Zaaknummer: Z2023-ZO000213
Aanvraagnummer: 7579347
Advies aan: Stadsdeel Zuidoost

CRK welstand - Z2023-ZO000213-003 - Conceptaanvraag Nieuwbouw
Behandeld: 16-08-2023 door Commissie 3B

Reactie op aandachtspunten CRK

Zuidgevel

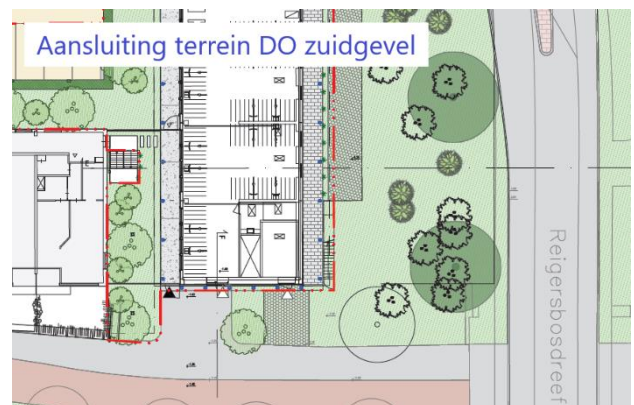
1. Het nieuwe bouwblok is bekleed met vezelcementplaten, aansluitend op en het materiaalgebruik in de omgeving. Door de rijke gelaagdheid in de zijgevels heeft het gebouw een zachte uitstraling. Deze gelaagdheid is echter niet aanwezig in de kopgevels, waardoor de kopgevels hard overkomen. De commissie adviseert om de vormgeving van de kopgevels te verzachten en meer openheid erin te brengen, met name bij de kopgevel gericht naar het metrostation.

Betonnen banden met een diepte van 500 mm lopen voor langs de beplating van de kopgevels langs. Ook de ronde beton kolommen (diameter 250 mm) lopen door waardoor horizontale belijning van de balkons en galerijen via de kopgevels doorlopen rondom het gebouw. De betonbanden en kolommen geven de kopgevels diepte en zorgen voor schaduwwerking die de gevels verzachten.

De cementvezelplaat van Swiss Pearl, kleur P545, heeft een zachte grijze uitstraling en geeft de gevels een betonnen uitstraling die past in Zuidoost. De plaat waarvan het oppervlak dunne schuurlijnen vertoont, heeft subtiele variaties op het oppervlak waardoor het geen effen plaat is. De kleur is vrij licht en benadert de betonkleur van de balkon- en galerijplaten. De plaat verkleurt niet. De cementvezelplaten op de kopgevels zijn blind bevestigd waardoor de platen een hoogwaardige uitstraling krijgen. De plaatnaden zitten voor een deel achter de betonnen kolommen.

Op de zuidgevel hebben de woningen een groot vierkant raam ($\pm 1800 \times 2100$ mm) met een groene screen als zonwering. Dit raam hebben we nodig in de passief huis berekeningen in verband met de zoninval in de winter. Het raam is in de woonkamer gesitueerd. Vanaf de 4^{de} verdieping trapt het volume naar achter en zijn de groene dakterrassen zichtbaar. Op begane grond is de entree naar de fietsenstalling een glasdeur met aan beide zijden een glas pui. De verlichting op de begane grond bij de entree van de fietsenstalling doet mee in het lijnenspel van de beplating.

Een gaashek met een deur naar het hof geeft zicht op een groene patio tussen oudbouw en nieuwbouw. Aan de dreefzijde is de deur van gaas van de vluchtrap zichtbaar evenals het gaashek dat de galerij op de begane grond afsluit. De kokerprofielen waaruit deze hekwerken zijn gepoedercoat in een groene kleur. De benodigde RVS platen rondom het slot tegen inbraak vormen samen een cirkel en zijn ook gepoedercoat in de kleur groen en doen mee met de groene spijlenhekwerken van het gehele gebouw. De hekwerken zijn één meter naar achter geplaatst ten opzichte van de kopgevel waardoor de slanke kopgevel tot zijn recht komt. Een aantal bomen voor de gevel geven deze een zachte uitstraling.

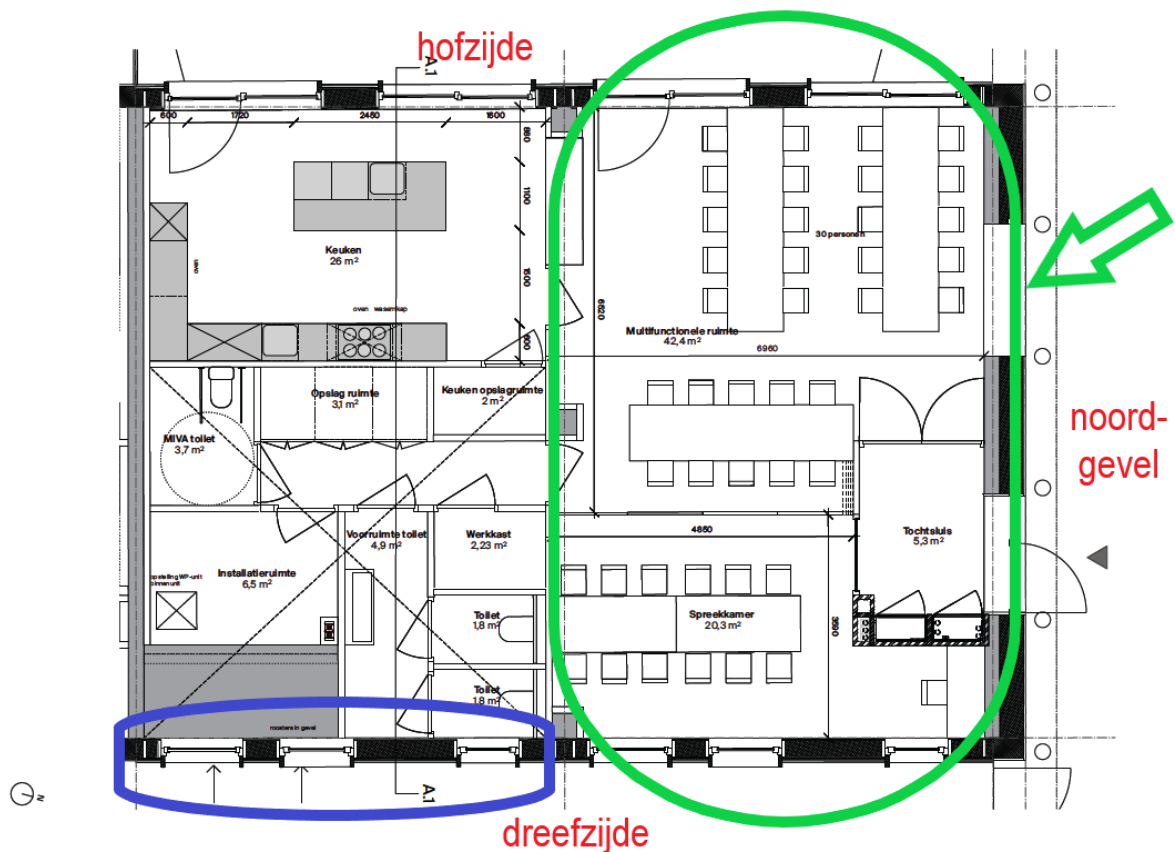
2. de positie van de vluchttrap bij de kopgevel gericht naar het metrostation (door de huidige positie is de vluchttrap nu beeldbepalend);

De begane grond en het vluchttrappenhuis worden vanwege de afsluitbaarheid en het politie keurmerk ingepakt met gaas. De deur van gaas van de vluchttrap is zichtbaar aan de noordgevel evenals het gaashek dat de galerij op de begane grond afsluit. De kokerprofielen waaruit deze hekwerken zijn gemaakt zijn gepoedercoat in een groene kleur. De benodigde RVS platen rondom het slot tegen inbraak vormen samen een cirkel en zijn ook gepoedercoat in de kleur groen en doen mee met de groene spijlenhekwerken van het gehele gebouw. De hekwerken zijn één meter naar achter geplaatst ten opzichte van de kopgevel waardoor de slanke kopgevel tot zijn recht komt.

In een vorige fase is gekeken of de trap tegen de noordgevel kon worden gesitueerd. Er blijkt te weinig ruimte op de kavel om dit op te lossen, daarnaast werd het in verband met de afsluitbaarheid rommelig.

De vluchttrappen zijn beeldbepalend en lopen aan de zuidzijde als een waterval naar beneden. In de detaillering en materialisatie is hiermee rekening gehouden, zie 500 Detailboek en de collages. De kokers van de hekwerken en de spijlenhekwerken van de vluchttrappen worden in de kleur van de balustrades van de galerijen en de balkons uitgevoerd.

7. het groenbeheer;

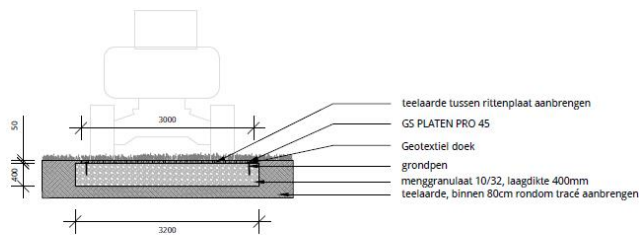
6. de openheid en luchtigheid van het begroeide staalnet;

Ter plaatse van de ramen komen ronde openingen in het gaas. In verband met daglicht is het gaas voor 60% begroeit. Ter plaatse van de noodtrappenhuizen komt geen beplanting. Jaarlijks in het najaar wordt de beplanting teruggesnoeid.

Aan de Reigerbosdreef wordt tot en met de derde verdieping gaas aangebracht. De klimplanten staan in de volle grond en verliezen hun blad in de winter. In het najaar en in de winter warmen de woningen op door de zon (passief huis!) en komt er meer daglicht binnen. Uitgangspunt is dat het gaas voor 60% begroeit (belangrijk voor daglicht) en dat de klimplanten 1x per jaar grondig worden teruggesnoeid, ook dode takken worden dan verwijderd.
